PROCÈS-VERBAL DE LA SÉANCE EXTRAORDINAIRE DU COMITÉ CONSULTATIF D'URBANISME DE LA VILLE DE SUTTON

DATE ET HEURE : 8 décembre 2021, 19 h 00

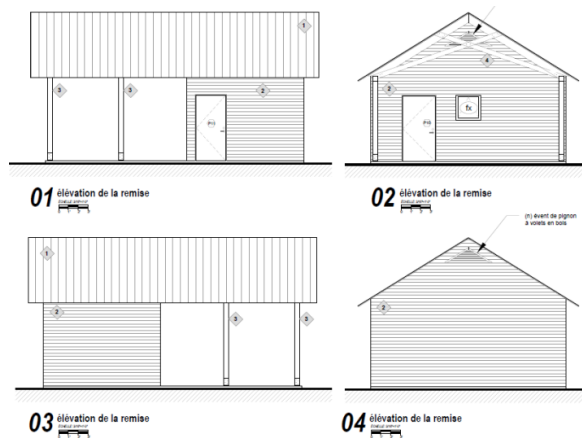
CONSIDÉRANT QUE la demande consiste également à construire une nouvelle remise en cour arrière d'une dimension de 6,09 mètres de largeur par 7,62 mètres de longueur;

CONSIDÉRANT QUE les matériaux de parement de la remise seront le bois teint blanc, des poutres de bois naturel et un toit en acier architectural;

CONSIDÉRANT QUE les portes vitrées proposées en façade ne respectent pas le caractère du bâtiment principal;

CONSIDÉRANT QUE l'aire de stationnement proposée n'est pas entièrement aménagée à l'intérieur des limites de la propriété;

REFUSER la portion de la demande relative au remplacement des portes d'entrée existantes qui doivent garder leur caractère plein et sans vitrage par des portes vitrées ainsi que l'aménagement de l'aire de stationnement qui devra être entièrement aménagée à l'intérieur des limites de la propriété.

Le remplacement des portes en façade et l'aménagement de l'aire de stationnement devront faire l'objet d'une nouvelle demande de PIIA.

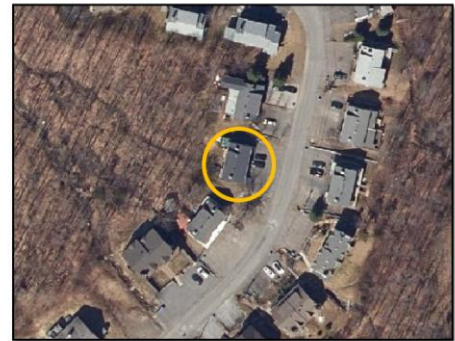
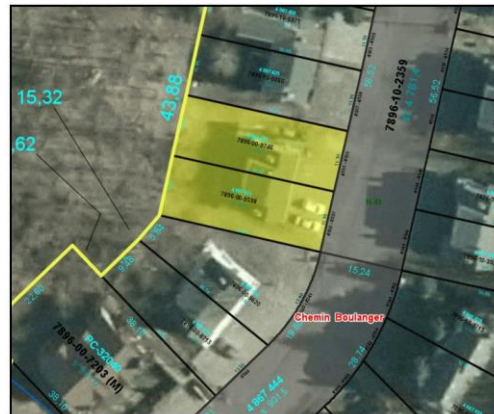
CONSIDÉRANT QUE la demande consiste à autoriser la construction d'une remise en cour arrière d'une dimension de 3,65 mètres de largeur par 3,04 mètres de longueur;

CONSIDÉRANT QUE le projet ne satisfait pas aux objectifs et critères du *Règlement numéro 73 portant sur l'implantation et l'intégration architecturale (PIIA), secteur Noyau villageois*;

CONSIDÉRANT QUE les membres sont d'avis que les plans de la remise doivent être revus afin d'y retirer les fenêtres sous le toit, en remplaçant les portes doubles vitrées par une porte simple opaque, en privilégiant une fenestration simple séparée à côté de la porte et en allégeant le fascia en y réduisant l'épaisseur.

(PIIA) relative à la construction d'une remise en cour arrière d'une dimension de 3,65 mètres de largeur par 3,04 mètres de longueur sur le lot 4 848 193, sis au 53, rue Principale Sud, telle que présentée, en raison de sa non-conformité avec les objectifs et critères contenus aux articles du *Règlement numéro 73 portant sur l'implantation et l'intégration architecturale (PIIA), secteur Noyau villageois.*

Élévation initiale (avec garage)

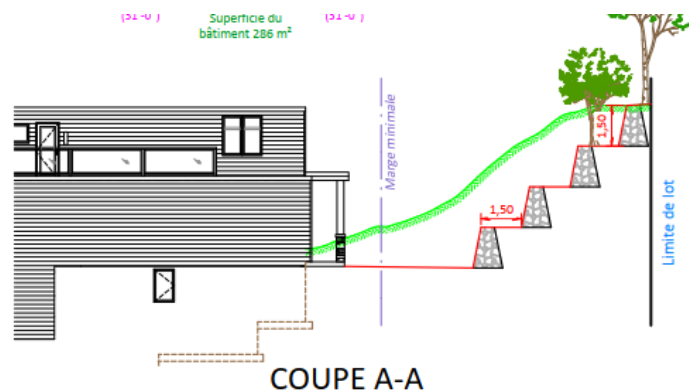
CONSIDÉRANT QUE la demande consiste à autoriser un projet de densification résidentielle requérant l'approbation d'une modification des bâtiments résidentiels de type unifamilial jumelé déjà approuvés afin de les remplacer par des bâtiments résidentiels de type bifamilial jumelé, d'une modification de l'aménagement et de la configuration de l'aire de stationnement, et du retrait de l'aménagement d'un mur de soutènement dans une aire de pente forte sur le lot 4 867 559, sis sur le chemin Maple;

CONSIDÉRANT QUE les membres du comité ont obtenu la confirmation que le projet modifié a fait l'objet, entre autres, d'une approbation par le ministère des Transports quant à l'accès à la rue Maple, d'une confirmation que le raccordement aux infrastructures d'aqueduc et d'égout sanitaire mis en place pour le projet initial de 8 unités de logement peut satisfaire l'augmentation de densité pour un projet de 12 unités de logement et qu'un second raccordement aux infrastructures d'aqueduc et d'égout sanitaire devra être mis en place pour les 4 unités additionnelles, que l'augmentation des superficies de stationnement feront l'objet d'une approbation par la MRC de Brome-Missisquoi quant aux superficies imperméables et que l'aménagement d'un mur de soutènement en secteur de pente forte sera remplacé par un aménagement paysager à pente modérée.

D'APPROUVER la demande d'implantation et d'intégration architecturale relative à l'approbation d'une modification des bâtiments résidentiels de type unifamilial jumelé déjà approuvés afin de les remplacer par des bâtiments résidentiels de type bifamilial jumelé, à la modification de l'aménagement et de la configuration de l'aire de stationnement, et au remplacement de l'aménagement d'un mur de soutènement dans une aire de pente forte par un aménagement paysager à pente modérée sur le lot 4 867 559, sis sur le chemin Maple sous réserve des conditions suivantes :

- Tous les travaux doivent être réalisés en conformité à la réglementation en vigueur;
- Les permis de construction déjà accordés doivent être modifiés afin de tenir compte des considérations de la présente recommandation;
- Le montant de la compensation exigée pour un raccordement doit être déboursé en conformité à la réglementation en vigueur avant le début des travaux visés par la présente recommandation;
- Un plan d'aménagement paysager illustrant les niveaux finaux de l'ensemble du site, la gestion des eaux de ruissellement ainsi que les aménagements de mitigation visuelle végétale en bordure du chemin Maple doit être soumis pour analyse et recommandation par le CCUDD préalablement à leur réalisation;
- Une confirmation de la conformité de la gestion des aires perméables et imperméables par la MRC de Brome-Missisquoi;
